改善箇所説明図

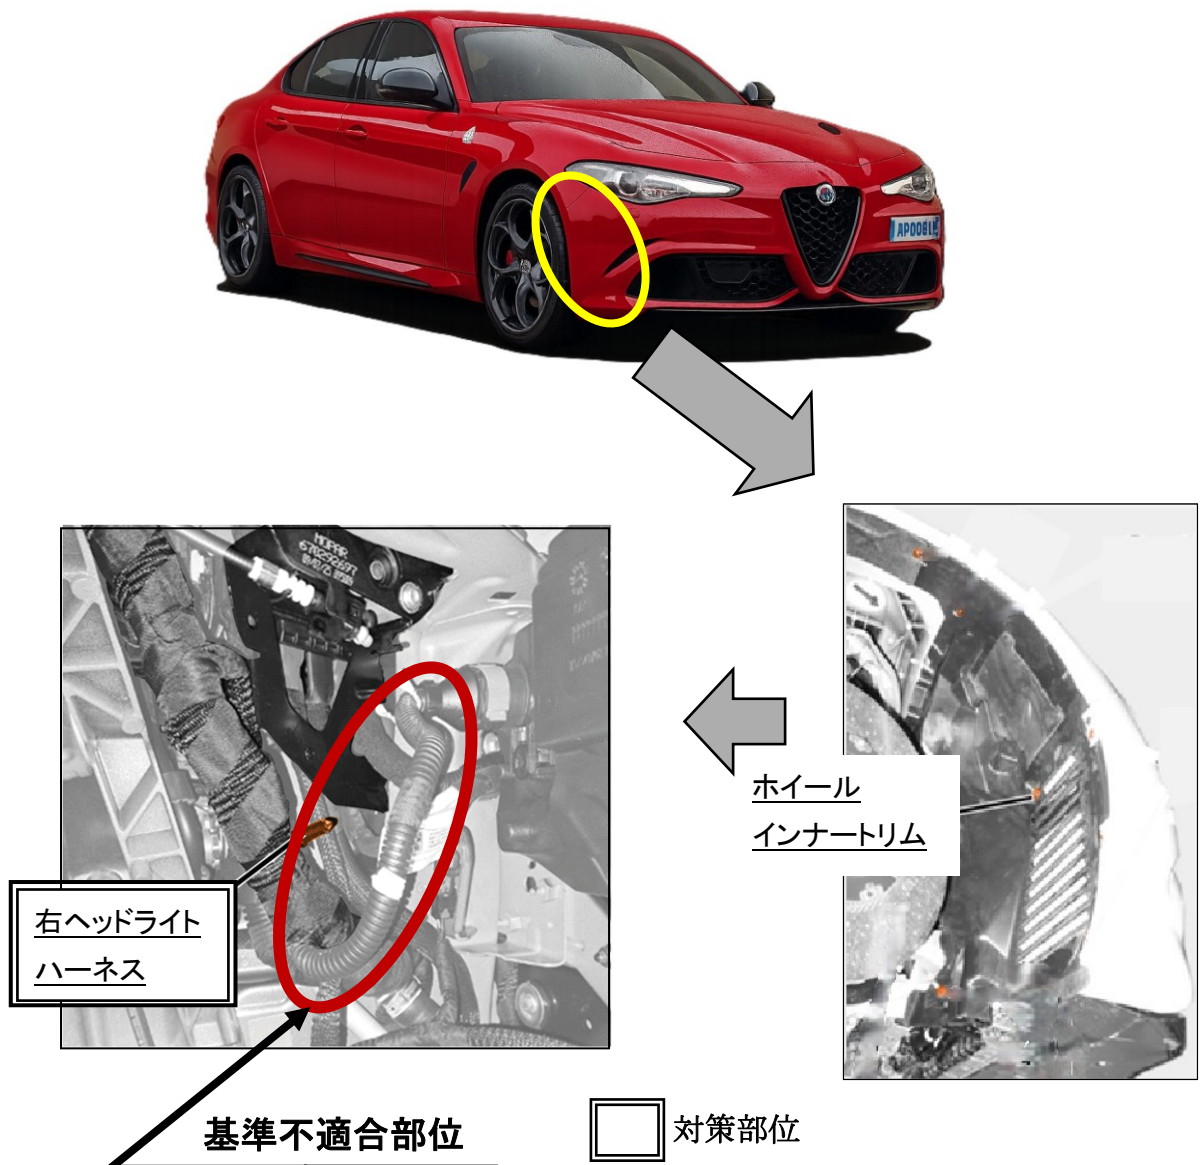
右ヘッドライトのハーネスにおいて、ハーネス配索における作業指示が不適切なため、右前輪ホイールインナートリムと干渉しているものがある。
そのため、当該ハーネスが車両振動により摩耗して損傷し、そのまま使用を続けると、最悪の場合、右ヘッドライトが点灯しなくなるおそれがある。

全車両、ハーネスを適切に固定する。

なお、ハーネスを点検して損傷している場合は補修し、ホイールインナートリムが損傷している場合は新品に交換する。
